**AVIS RELATIF À LA PROTECTION
CONTRE LES EVENTUELS EFFETS NOCIFS ET NUISANCES
PROVOQUÉS PAR LES RAYONNEMENTS NON IONISANTS
GÉNÉRÉS PAR DES ANTENNES ÉMETTRICES STATIONNAIRES**

Commune : ATH - Exploitant : TELENET GROUP

Référence exploitant : HT1785P

Rapport n° 742 / 2024

Figure 1 : Vue en plan des lieux de séjour et des points de contrôle

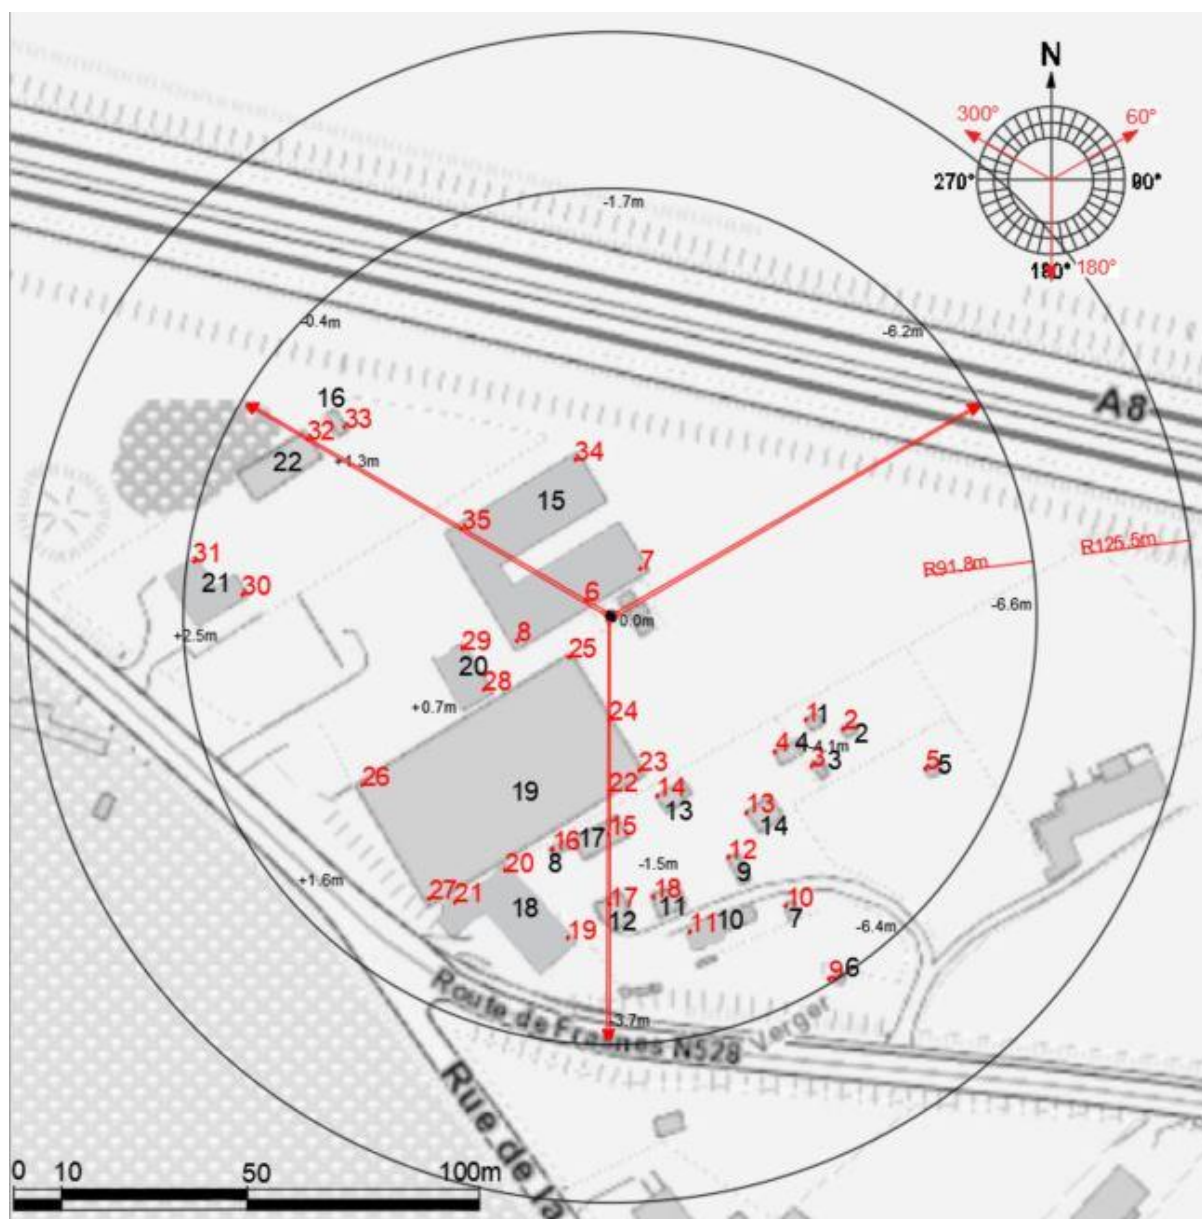
Les fréquences d'émission, la puissance rayonnée par chacune des antennes et leur gain permettent de déterminer le rayon de la zone à analyser. Tout dépassement de la limite par installation est exclu en dehors de cette zone. Le tableau 2 reprend les 35 LS² pour lesquels l'indice d'exposition est le plus élevé. Les différentes colonnes indiquent :

- le numéro du point de contrôle repris sur un des plans de la figure 1;
- le numéro du LS dans lequel se trouve le point de contrôle de la 1^{ère} colonne ;
- l'atténuation d'obstacle prise en compte pour le calcul de l'indice d'exposition dans le LS ;
- le résultat du calcul de l'indice d'exposition.

N° point de contrôle	LS	Atténuation (dB)	Indice d'exposition relatif à la limite par installation IE_i
31	21	3,0	0,287
30	21	3,0	0,151
22	19	3,0	0,055
23	19	3,0	0,054
32	22	3,0	0,046
24	19	3,0	0,045
35	15	3,0	0,044
14	14	3,0	0,035
15	15	3,0	0,035
27	19	3,0	0,031
33	16	3,0	0,028
19	18	3,0	0,027
16	8	3,0	0,023
17	12	3,0	0,022
7	15	3,0	0,021
18	11	3,0	0,021
11	10	3,0	0,019
20	18	3,0	0,019
29	20	3,0	0,016
21	18	3,0	0,016
12	9	3,0	0,014
25	19	3,0	0,013
6	15	3,0	0,013
34	15	3,0	0,013
13	14	3,0	0,013
28	20	3,0	0,011
10	7	3,0	0,011
9	6	3,0	0,011
4	4	3,0	0,011
8	15	3,0	0,010
26	19	3,0	0,009
1	1	3,0	0,008
3	3	3,0	0,007
2	2	3,0	0,006
5	5	3,0	0,004

En ce qui concerne les antennes de l'installation mentionnées dans le tableau 1, la distance maximale à laquelle la limite pourrait être atteinte, à l'extérieur, est égale à 115,5 m. S'il n'y a pas de LS à une distance inférieure, les antennes respectent forcément la limite d'immission.

Dans le cas des LS situés à l'intérieur des bâtiments, une atténuation d'obstacle est prise en compte et il en résulte que la distance maximale à laquelle la limite pourrait être atteinte se réduit à 81,8 m.

Figure 2 : Vue en plan des installations d'antennes dans un rayon de 300 mètres autour de l'installation faisant l'objet de la demande d'avis

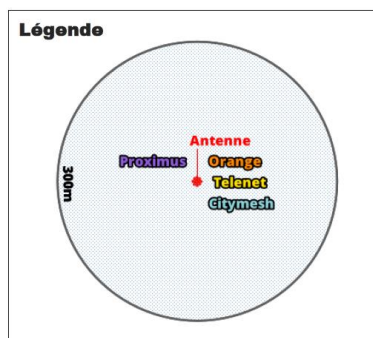
Le plan en projection verticale de la figure 2 indique la localisation des installations d'antennes émettrices stationnaires visées par le décret et situées dans un rayon de 300 mètres autour de l'installation référencée dans le paragraphe 2 et localisée au centre du cercle. Les données de localisation de ces antennes et les avis correspondant sont accessibles via le cadastre en ligne des antennes émettrices stationnaires⁶. Les installations prises en compte dans l'évaluation du respect de la limite cumulative sont les installations d'antennes émettrices déclarées en service par l'exploitant à la date du présent avis, à l'exception de l'installation référencée dans le paragraphe 2 et éventuellement d'autres installations ayant fait l'objet d'une demande d'avis à la même date et qui sont situées à l'intérieur de la zone de 300 mètres de rayon.

- a) il y a au plus 4 installations d'antennes émettrices stationnaires présentes dans la zone d'évaluation de 300 mètres de rayon représentée dans la figure 2, y inclus l'installation référencée dans le paragraphe 2 : la limite cumulative définie à l'article 4, §2 du décret est nécessairement respectée dans les lieux de séjour à l'intérieur de la zone d'évaluation de 300 mètres de rayon ;

- b) il y a exactement 5 installations d'antennes émettrices stationnaires présentes dans la zone d'évaluation de 300 mètres de rayon représentée dans la figure 2, y inclus l'installation référencée dans le paragraphe 2 et il existe, pour 3 ou 4 de ces installations, un avis attestant le respect de la limite abrogée de 3 V/m : la limite cumulative définie à l'article 4, §2 du décret est nécessairement respectée dans les lieux de séjour à l'intérieur de la zone d'évaluation de 300 mètres de rayon ;

- c) dans tous les autres cas, il a été vérifié que la limite cumulative définie à l'article 4, §2 du décret n'est pas dépassée dans les lieux de séjour sur base du nombre d'installations localisées dans la zone d'évaluation de 300 mètres de rayon représentée dans la figure 2, de leur localisation ainsi que des données inscrites dans la figure 1 et au paragraphe 4 du présent avis et dans les avis attestant le respect de la limite par installation ou de la limite abrogée de 3 V/m relatifs aux autres installations reprises dans la figure 2.

Compte tenu des considérations ci-dessus, il apparaît que l'intensité du rayonnement électromagnétique généré, dans les lieux de séjour situés dans un rayon de 300 mètres autour de l'installation référencée dans le paragraphe 2, par l'ensemble des antennes émettrices stationnaires de l'ensemble des exploitants du même site d'antennes émettrices stationnaires respecte la limite fixée à l'article 4, § 2 du décret.
